## УКАЗАНИЯ

по проектированию устройств автоматики, телемеханики и связи  
на железнодорожном транспорте

Об изменении номенклатуры  
изделий Гомельского ЭТЗ.

Рис. 1

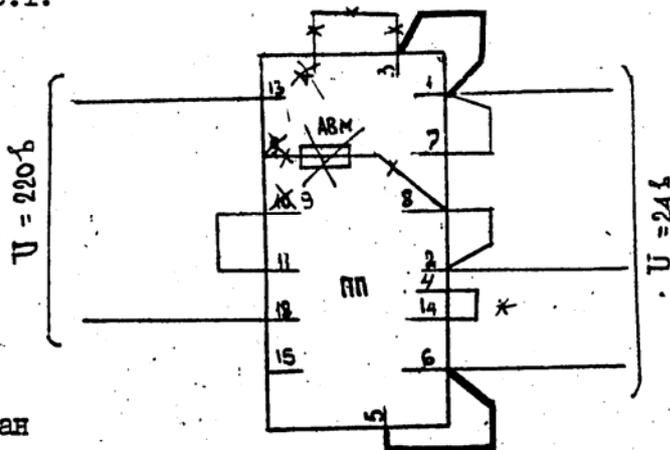
Схема переключения включенного преобразователя ПШ-300М на  
ПШ-0,3 дана на рис.1.

Закрещенным показан  
снимаемый монтаж,  
утолщенными линиями -  
добавляемый.
